Referencia: Expediente: LAM5678
Asunto: Comunicación Resolución No. 00391 del 20/03/2018

RESOLUCIÓN N° **00391**

Por la cual se resuelve un recurso de reposición y se toman otras determinaciones"

Figura 2.5 Áreas de Influencia Indirecta y Directa Físico-biótica del proyecto

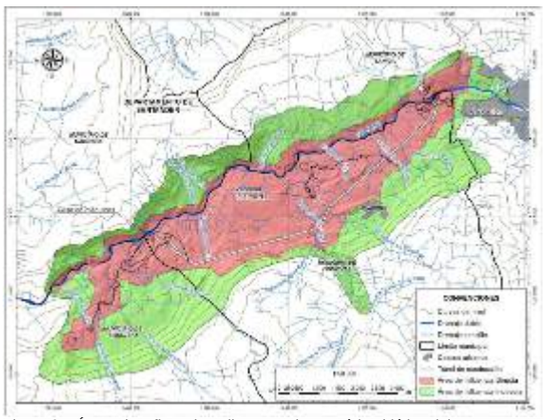
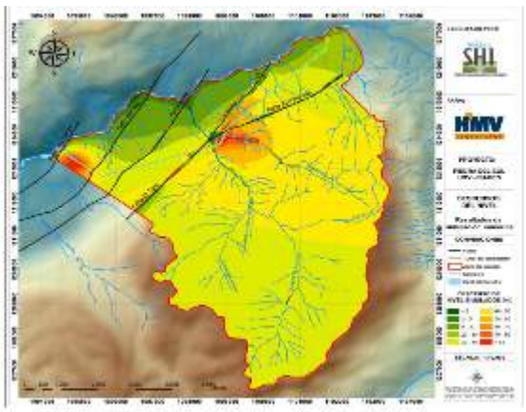
Además, una comparación entre la Figura 2.5 Áreas de Influencia Indirecta y Directa Físico-biótica del proyecto, presentado por la empresa en el capítulo 2, página 8 y la Figura 3.54 Zona de posible afectación del túnel de conducción. Escenario A (capitulo 3, página 139), muestra una incoherencia entre lo planteado como áreas de afectación en lo que respecta al recurso hídrico subterráneo. Se evidencia un análisis aislado y parcializado, excluyendo al casco urbano de Pinchote y la cuenca hidrológica de la quebrada La Pinchota del Área de Influencia Directa - AID, siendo estas, las áreas de mayor afectación por abatimiento de los niveles simulados.

Por lo anterior esta Autoridad considera que la metodología utilizada para llevar a cabo los modelos hidrogeológicos es adecuada. Sin embargo, existieron inconsistencias en la delimitación y justificación del área de influencia física del proyecto. En consecuencia, esta autoridad ratifica lo expuesto en la Resolución objeto de alzada.

Figura 1 Localización de Áreas de importancia para la Conservación de aves en al área de influencia del Proyecto Hidroeléctrico
Fuente: SIG ANLA.01/02/2018,

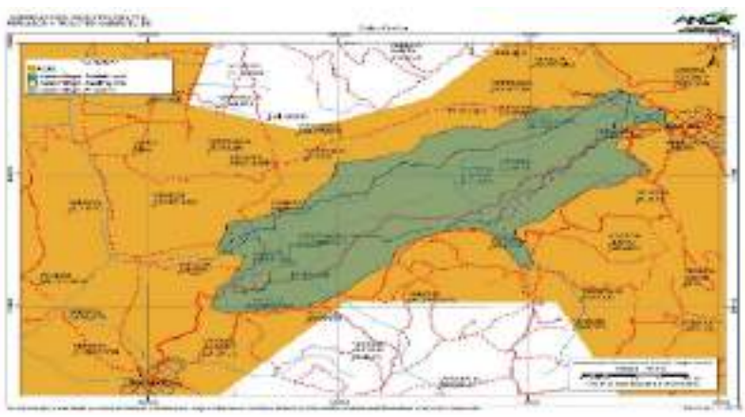
Por lo anterior, es dable señalar que la sociedad ISAGEN S.A. E.S.P no realizó un análisis que permita esclarecer cuales fueron los elementos técnicos que dan soporte a la definición del área de influencia, por lo que se considera que no da cumplimiento a lo establecido en el numeral 2.3 del artículo primero del Auto 2766 del 03 de septiembre del 2012, en relación a justificar técnicamente la determinación de la definición del Área Influencia Indirecta -AII del proyecto desde los componentes (…) y biótico (…), por tanto, esta Autoridad se reitera que el Área de Influencia del Proyecto no fue delimitada conforme a los Términos de Referencia HE-TER-1-01 ni de acuerdo a lo solicitado en el Auto 2766 del 2012.

Aunado a lo anterior, la ausencia de información en la caracterización biótica relacionada en las Áreas de Importancia para la Conservación de Aves – AICA, teniendo en cuenta que toda el área de influencia del proyecto se encuentra sobrepuesta al AICA CO074 (Bosques Secos del Valle del Río Chicamocha), establecida desde el 2008 y cuyo principal objetivo es determinar el estatus, la distribución y los requerimientos ecológicos de dos especies de aves endémicas del cañón del Chicamocha y críticamente amenazadas: el Cucarachero de Nicéforo (Thryothorus nicefori) y el Colibrí Ventricastaño (Amazilia castaneiventris)4, información de carácter relevante para el análisis de la caracterización y contenido del Estudio de Impacto Ambiental-EIA. También para dicha área se establecen endemismos a nivel de especie y subespecie, como el de Ortalis columbiana, Myiarchus apicalis, Momotus

Figura 2.5 Áreas de Influencia Indirecta y Directa Físico-biótica del proyecto.

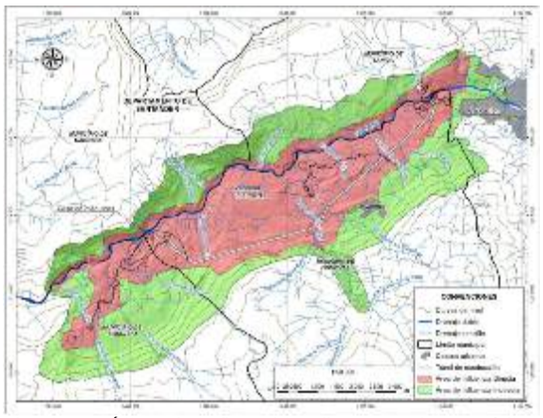
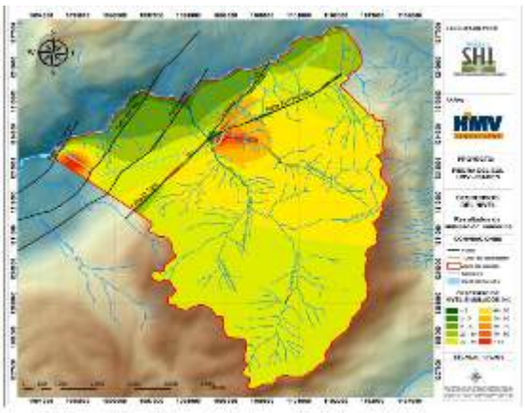
Una comparación entre la Figura 2.5 Áreas de Influencia Indirecta y Directa Físico-biótica del proyecto, presentado por la empresa en el capítulo 2, página 8 y la Figura 3.54 *Zona de posible afectación del túnel de conducción. Escenario A* (capitulo 3, página 139), muestra una incoherencia entre lo planteado como áreas de afectación en lo que respecta al recurso hídrico subterráneo. Se evidencia un análisis aislado y parcializado, excluyendo al casco urbano de Pinchote y la cuenca hidrológica de la quebrada La Pinchota del área de influencia directa, siendo estas, las áreas de mayor afectación por abatimiento de los niveles simulados.

Figura 3.64 DHI para manantiales y quebradas y descensos simulados con el modelo numérico

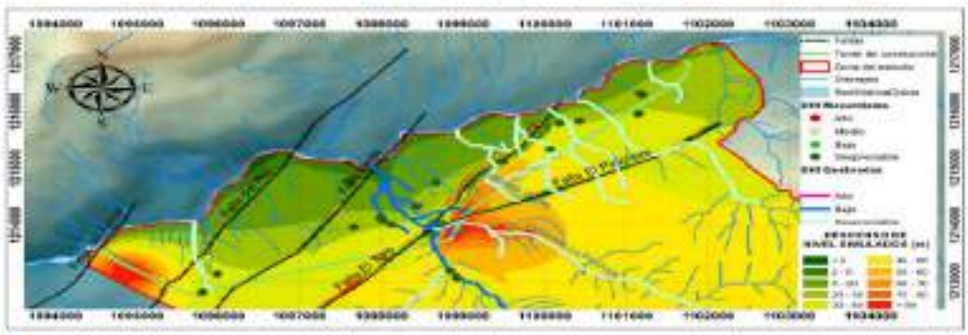
La comparación realizada en el documento (Figura 3.64; capitulo 3; página 156) y en el cual resalta la coherencia relativa entre el modelamiento numérico y el DHI, generando una alerta de monitoreo en la quebrada La Laja. Sin embargo, se evidencia ciertas incongruencias en el análisis comparativo. Por ejemplo: para la modelación matemática la mayor afectación por el abatimiento de niveles en la zona, se encuentra localizada en la confluencia de los sistemas de fallas de El Toro y El Pinchote, siendo la Quebrada La Pinchota, el drenaje con mayor afectación, mientras que el método DHI considera despreciable la afectación para este cuerpo de agua. Por otro lado, los manantiales se consideran de muy baja afectación (despreciable por utilizar el término propuesto) con la metodología DHI y en una zona con descensos entre 20 y 40 metros de abatimiento.

Figura 3.64 DHI para manantiales y quebradas y descensos simulados con el modelo numérico

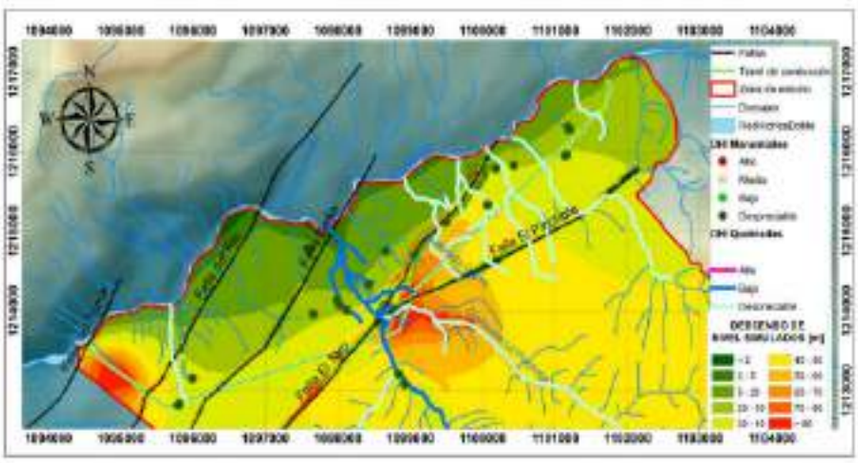
Por otro lado, los manantiales se consideran de muy baja afectación (despreciable por utilizar el término propuesto) con la metodología DHI en una zona con descensos entre 20 y 40 metros de abatimiento.

Figura 3.64 DHI para manantiales y quebradas y descensos simulados con el modelo numérico

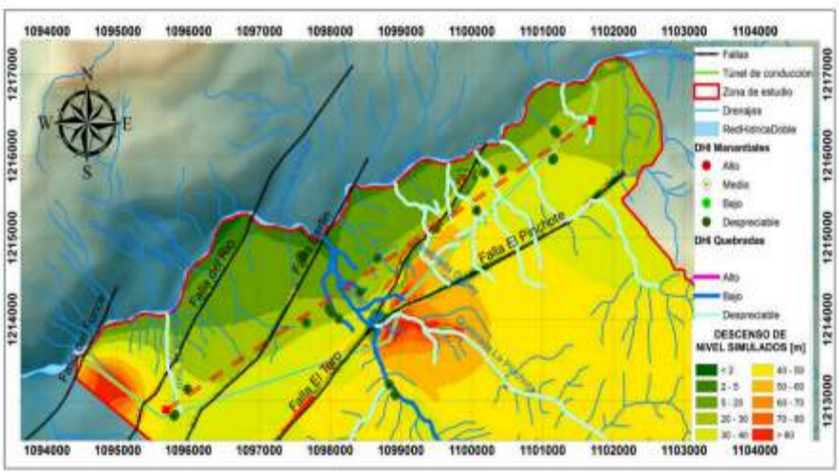
En relación con las variaciones del nivel freático la modelación numérica muestra un descenso en los niveles de 5 hasta 40 metros, sobre el corredor de descarga que conforman los manantiales inventariados y que son altamente sensibles a cualquier fluctuación por mínima que esta sea. Este impacto tendría un carácter irreversible si se tiene en cuenta la descripción presentada en el Estudio de Impacto Ambiental- EIA, por lo que su importancia estaría en crítico. Ahora bien, el análisis con el método DHI considera despreciable la afectación para los cuerpos de agua y los manantiales, por lo que la importancia de este impacto estaría como bajo a muy bajo. Razón por la cual, esta Autoridad no encuentra coherencia en los resultados presentados.

Figura 2.5 Áreas de Influencia Indirecta y Directa Físico-biótica del proyecto.

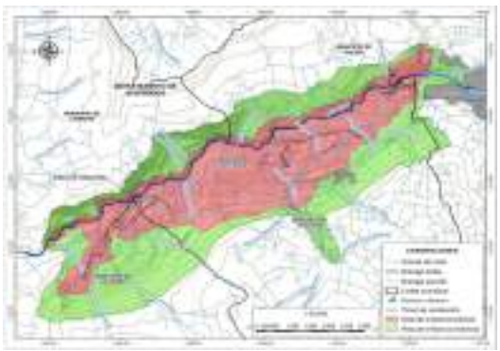
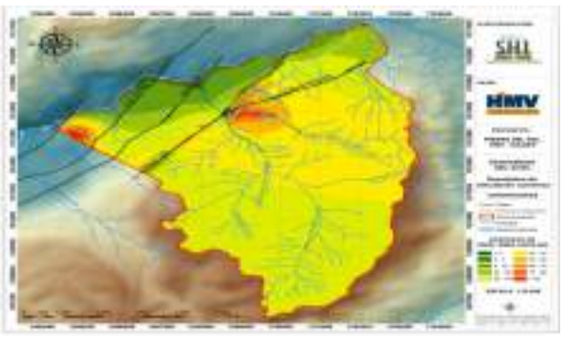
Además, una comparación entre la Figura 2.5 *Áreas de Influencia Indirecta y Directa Físico-biótica del proyecto*, presentado por la empresa en el capítulo 2, página 8 y la Figura 3.54 *Zona de posible afectación del túnel de conducción. Escenario A* (capitulo 3, página 139), muestra una incoherencia entre lo planteado como áreas de afectación en lo que respecta al recurso hídrico subterráneo. Se evidencia un análisis aislado y parcializado, excluyendo al casco urbano de Pinchote y la cuenca hidrológica de la quebrada La Pinchota del área de influencia directa, siendo estas, las áreas de mayor afectación por abatimiento de los niveles simulados.
